Gefährdung durch Hochwasser und Dammbruch beim AKW Mühleberg

29. Juni 2011

Fokus
ANTI-ATOM

12.2.11 Einlaufbauwerk für das SUSAN-Kühlwassersystem

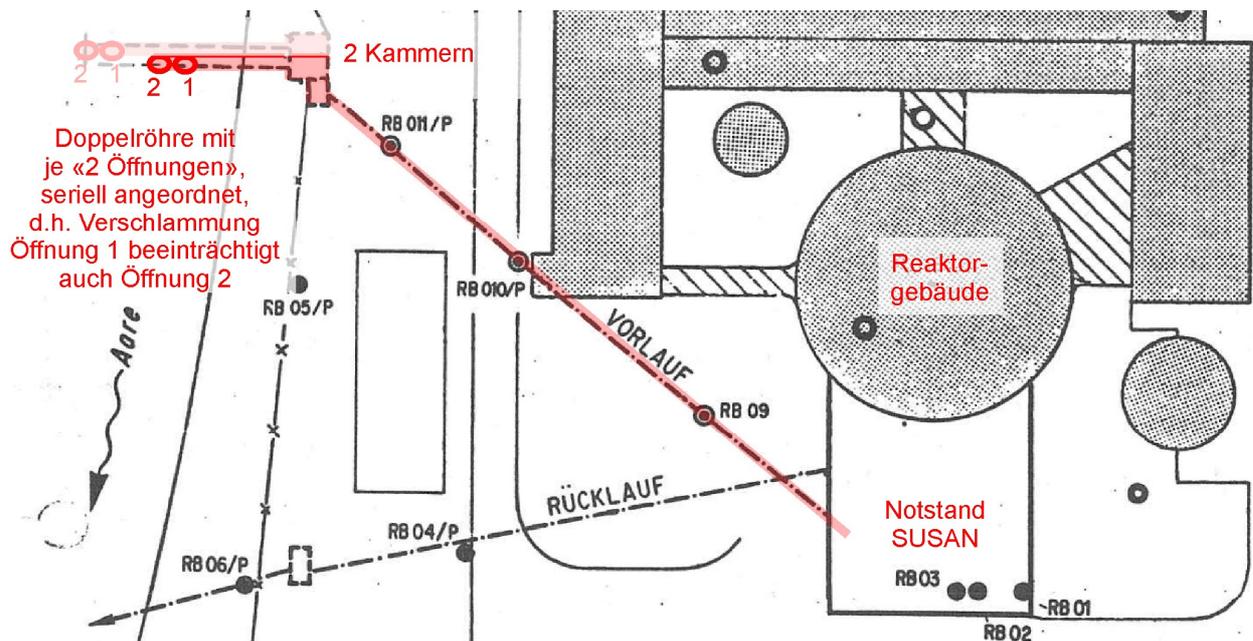
Die Darstellungen sind aber nicht konsistent. Einmal wird argumentiert, es werde nur Wasser von einer Kammer genommen¹⁰:

Dann doch wieder von 4 und sogar einmal von "je 5"¹¹ Öffnungen gesprochen. Es ist also nicht ganz klar, ob die Kammern irgendwie verbunden sind, also ob beide Rohrkanäle zur Ansaugung benutzt werden können, oder nicht.

Die folgende Figur 2.4.1 aus dem Sicherheitsbericht 1990 illustriert die räumliche Situation (rote Elemente hinzugefügt):

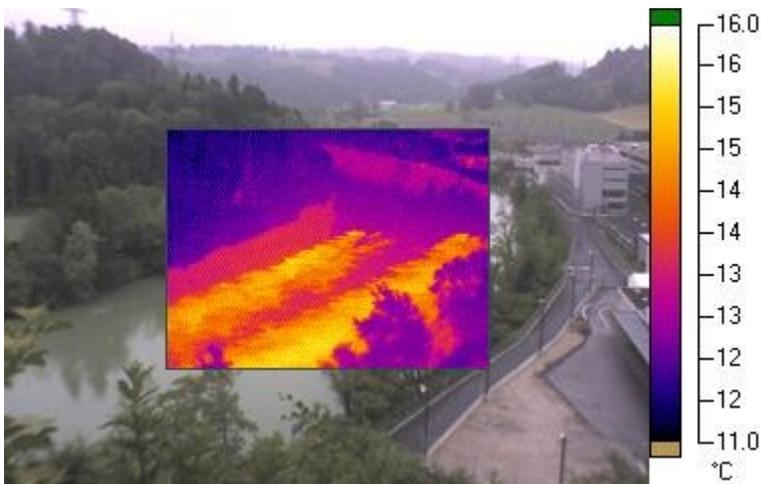
Die Fassung besteht topologisch aus einer einzigen Röhrensequenz. Die zwei Öffnungen sind seriell am selben Rohr in der Aare angeordnet. Dadurch wirkt sich eine Beeinträchtigung einer ufernäheren Öffnung auch auf die weiter aussen liegende Öffnung aus. Es sei auch darauf hingewiesen, dass das Wasser mit wenig Gefälle (2.3 m) aus eigener Kraft zu den Pumpenfassungen unter dem SUSAN fließen muss. Es wird also gesaugt und nicht gestossen. Dadurch kann auch keinerlei Spülungswirkung einer einmal verschlammten oder versandeten Stelle in Anspruch genommen werden (mehr dazu im nächsten Kapitel).

Die Thermografie zeigt die Position der Auslassöffnungen.

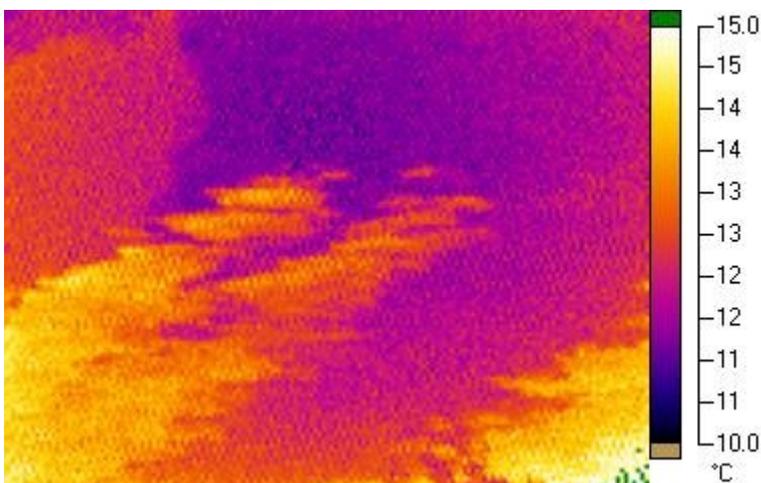
Die Teleaufnahme lässt zwei sehr nahe beieinanderliegende Öffnungen pro Auslassrohr vermuten.

¹⁴ Warum im KKM Sicherheitsbericht von zwei, im dazugehörigen HSK-Gutachten hingegen von vier Öffnungen die Rede ist, entzieht sich der Kenntnis des Autors. Anhand der sichtbaren Auslasswirbel in der Aare lassen sich nur zwei Öffnungen nachvollziehen (siehe auch Fotomontage).

Zur Illustration sei auch Figur 12.1.6 aus dem KKM Sicherheitsbericht 1990 gezeigt (rote Elemente hinzugefügt). Hier sei hervorgehoben, dass der Feinrechen mehr als neun Meter unter dem Geländeni-

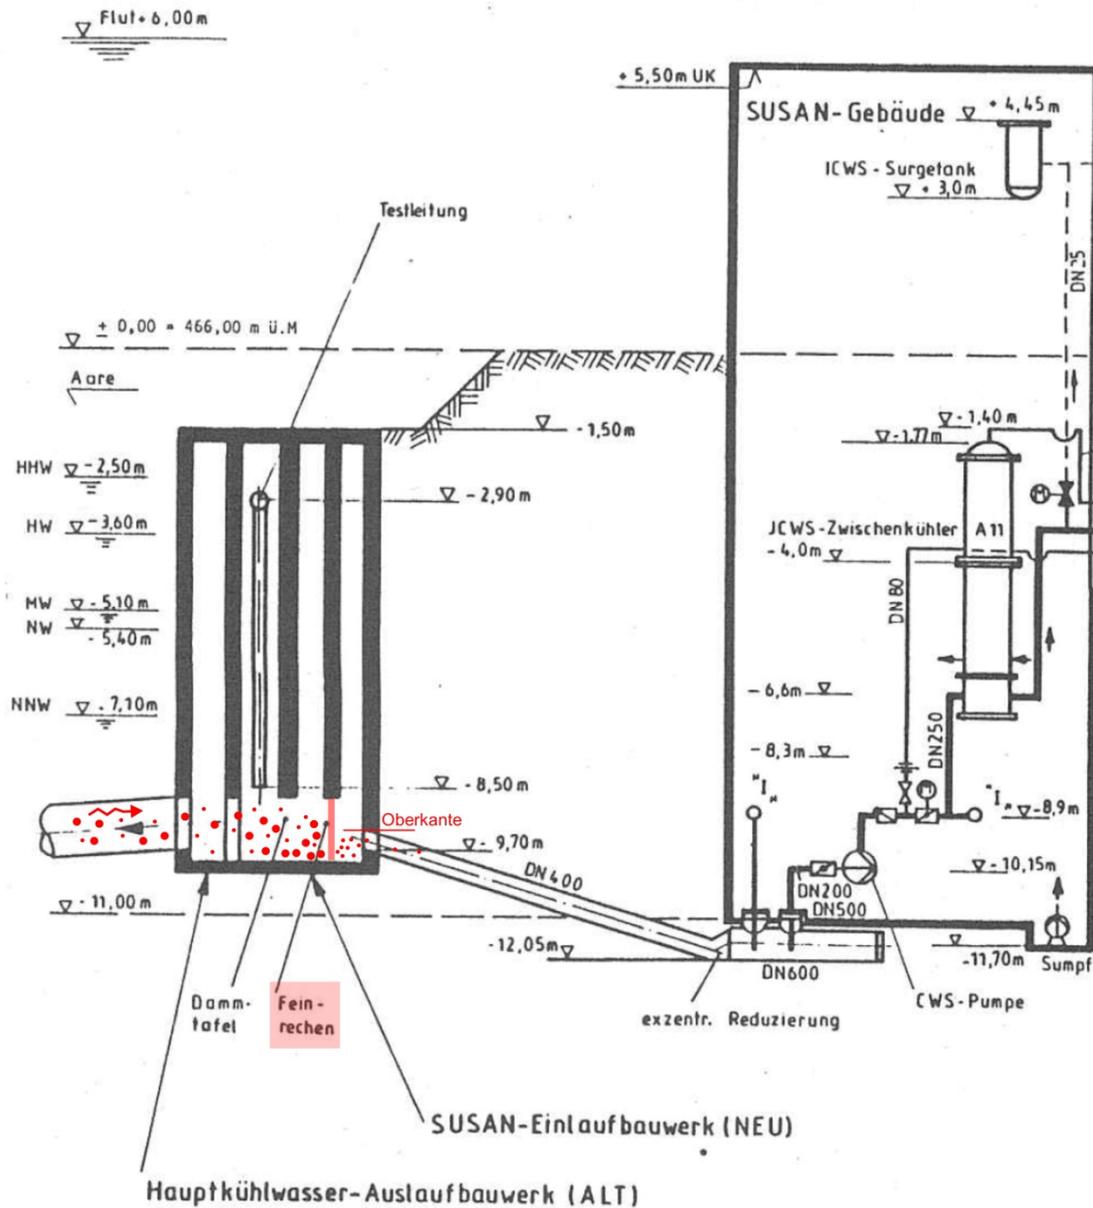
Dabei fällt auf, dass nur die mögliche Verstopfung der Öffnungen angesprochen wird, eine Verschlammung/Versandung der Rohre, Einlaufbauwerke bzw. der Feinrechen wird nicht erläutert.

veau liegt, also angesichts des Flutereignisses für Stunden und wahrscheinlich Tage ausser Reichweite jeglicher glaubwürdiger Notfallmassnahmen (etwa Reinigungsarbeiten) liegt:

Wenn in einem hundertfach überdimensioniertes Rohr "geringe Ansauggeschwindigkeiten"¹⁵ erzielt werden, dann ist anzunehmen, dass es in eben diesem Rohr zu "nachlassender Fliessgeschwindigkeit" kommt, sowie im ebenfalls überdimensionierten Auslaufbauwerk eigentliche "Stillwasserbereiche" entstehen. Ein erhebliches Nachlassen der Schleppspannungen ist kaum wegzudiskutieren.

Es ist daher auch aus der Sicht eines Laien nicht einzusehen, warum sich aus dem angesaugten, gemäss Sicherheitsbericht noch weitestgehend durchmischten Wasser "das erodierte und im Wasser transportierte Material" bzw. "die Feinsedimente" nicht in dieser Röhre bzw. dem Auslauf- und Einlaufbauwerk ablagern sollten.

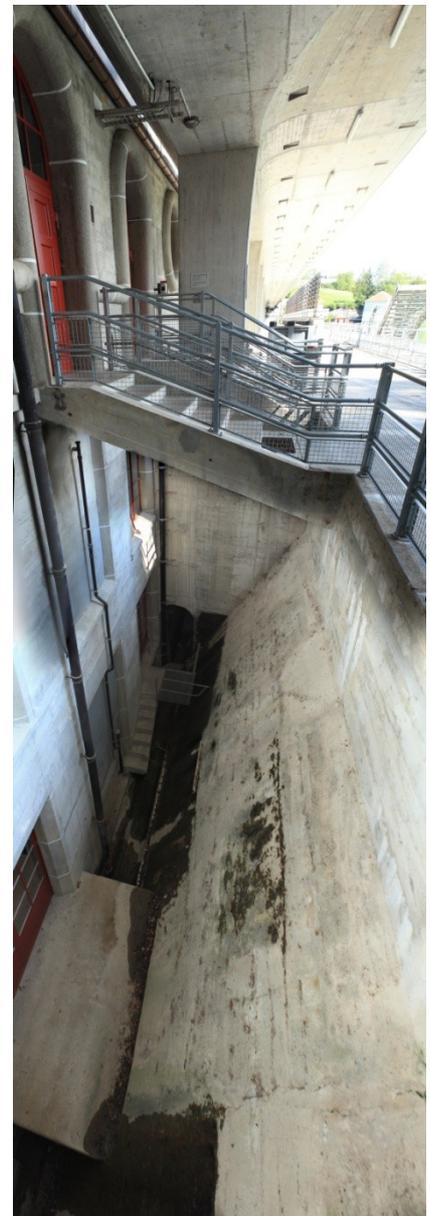
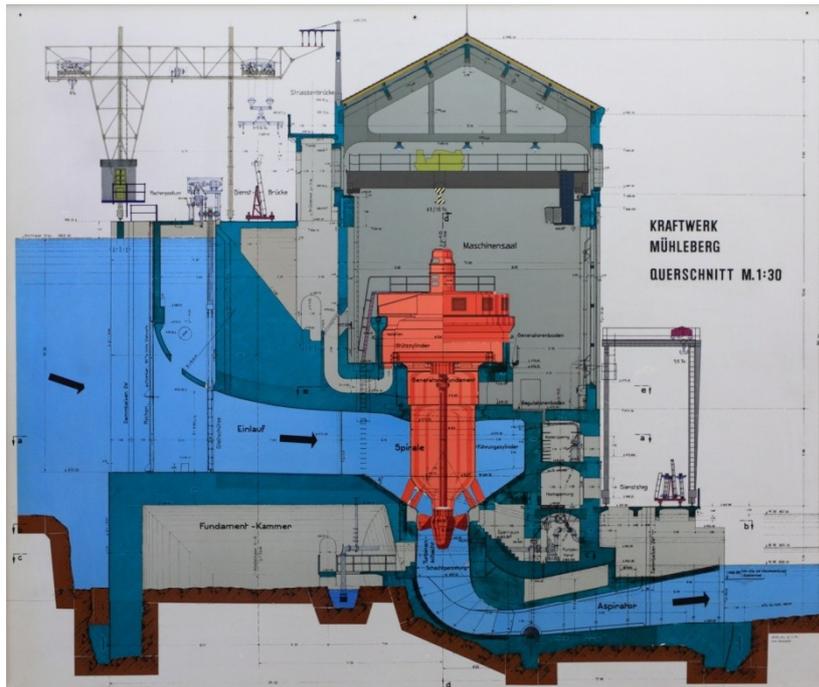
Die Plattform hinter dem Teil mit Gebäude liegt nur ca. einen Meter²⁸ über dem aus Naturschutzgründen konstant hoch gehaltenen Pegel.

Wird diese Plattform überströmt, dann läuft das Wasser hinter den Maschinensaal und kann nur in sehr geringen Mengen seitlich entweichen. Die Situation wird auch im folgenden Querschnitt (Exponat WKM, BKW FMB) ersichtlich:

Hier wird auch deutlich, wie erstaunlich feingliedrig der Damm im Bereich des Kraftwerkes aufgebaut ist. Einlaufkammern der Turbinen und sogenannte Sparräume (wegen des in der Bauzeit 1917-1920 kriegsbedingten Zementmangels²⁹) durchziehen den Damm.

Das Maschinengebäude scheint statisch mit dem Damm verbunden zu sein. Daher stellt sich die Frage, ob die Integrität der Talsperre gewährleistet bleibt, wenn die Wände des Maschinensaals (mit Fenstern und Türen) den herabstürzenden Wassermassen nachgeben, Bruchstellen entstehen sowie in der Folge die Dachstrukturen (inkl. Krananlage) auf die Generatoren/Turbinen herunterstürzen. Die überströmenden Wassermassen würden zudem auch direkt erosiv die Dammstrukturen angreifen. Es ist anzunehmen, dass ein Überströmen aus diesen Gründen unter allen Umständen ausgeschlossen werden muss.

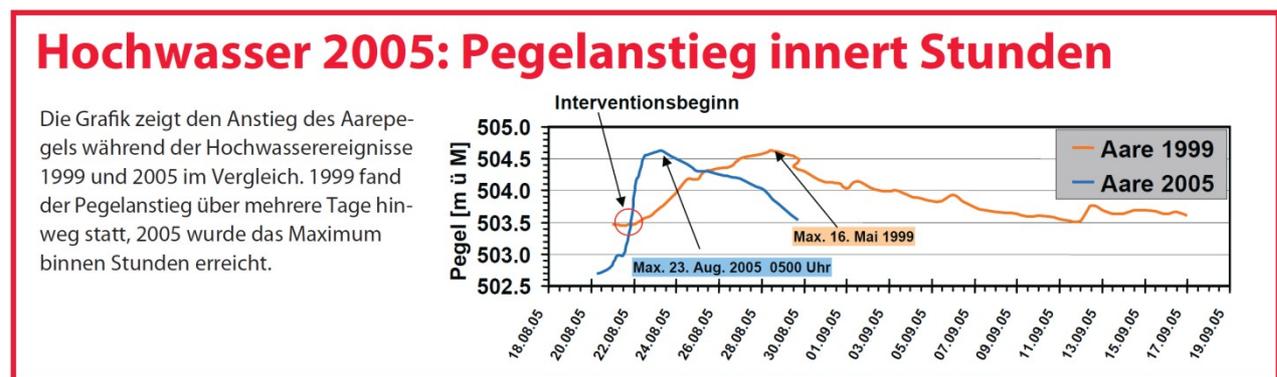
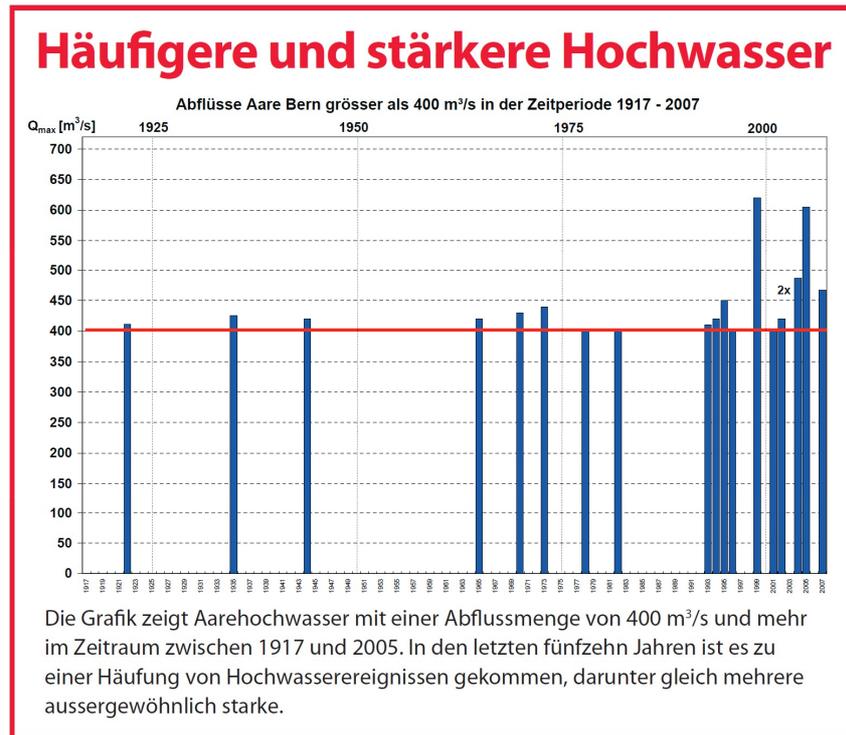
Damit wird das WKM gegenüber seiner ursprünglichen Auslegung von 1917 fast eines Drittels seiner Grundablasskapazität beraubt.

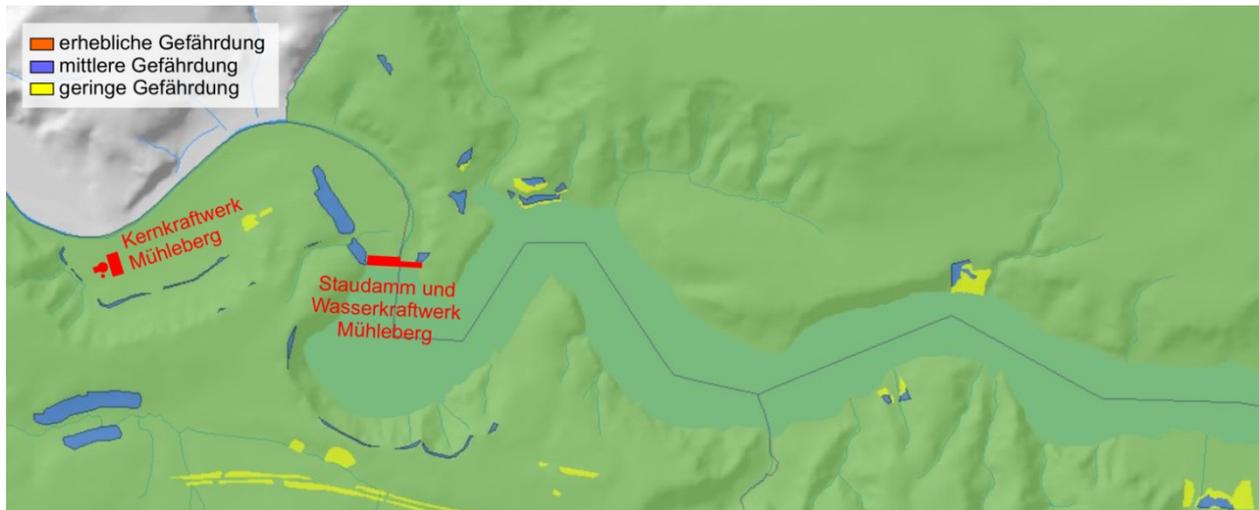
Diese Vorgaben scheinen beim denkmalgeschützten WKM in mehrfacher Weise nicht erfüllt:

Wenn sich Schwemmgut verkeilt (10-Meter-Baumstämme) dann ist die Entlastung nicht mehr in vollem Masse gewährleistet. Übersteigt der Abfluss die übrig gebliebene Entlastungskapazität, dann ist ein Überströmen nicht mehr zu verhindern.

Gleiches gilt, wenn beispielsweise auch nur *eine* Stauklappe geschlossen versagt.

Als Hinweis auf eine weitere Gefährdungsquelle sei die Kantonale Gefahrenkarte³⁷ für "Rutschgefahren" gezeigt (Legende und rote Elemente hinzugefügt):

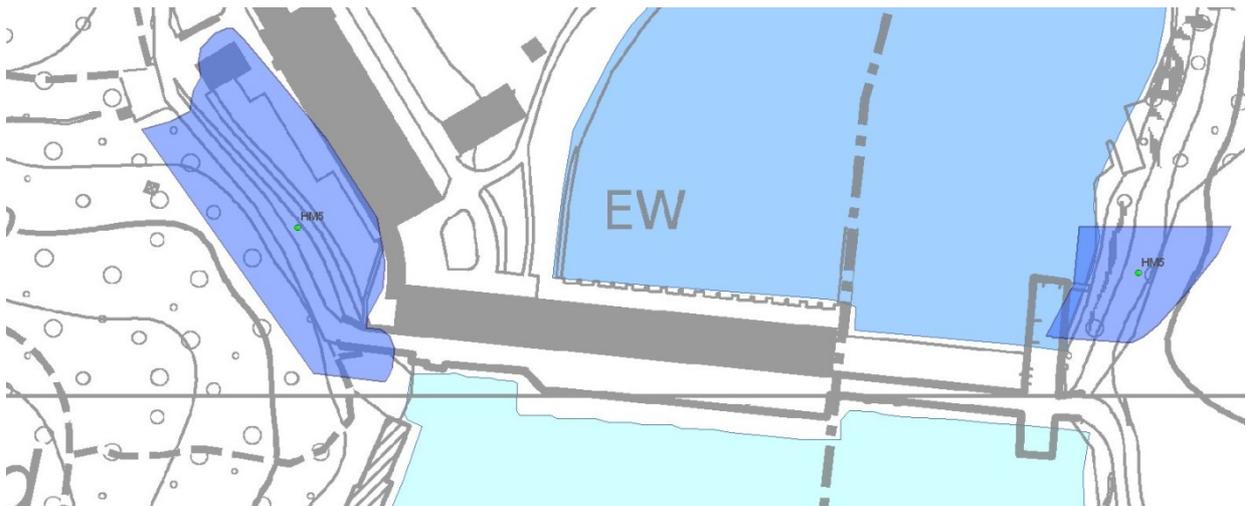
Auf Grund von Rutschungen in den See hinein, könnte eine Anschwellung/Flutwelle im Bereich des Staudammes ebenfalls entstehen³⁸. Da ein 10'000-jährlicher Sicherheitsnachweis gefordert ist, sind die Anforderungen für den Ausschluss dieses Szenarios hoch.

Auch die Böschungsbereiche der Staumauer sind unmittelbar von Rutschungen gefährdet³⁹. Ob von diesen Geländeinstabilitäten eine Gefahr für die Integrität des Dammes ausgeht, ist nicht klar.
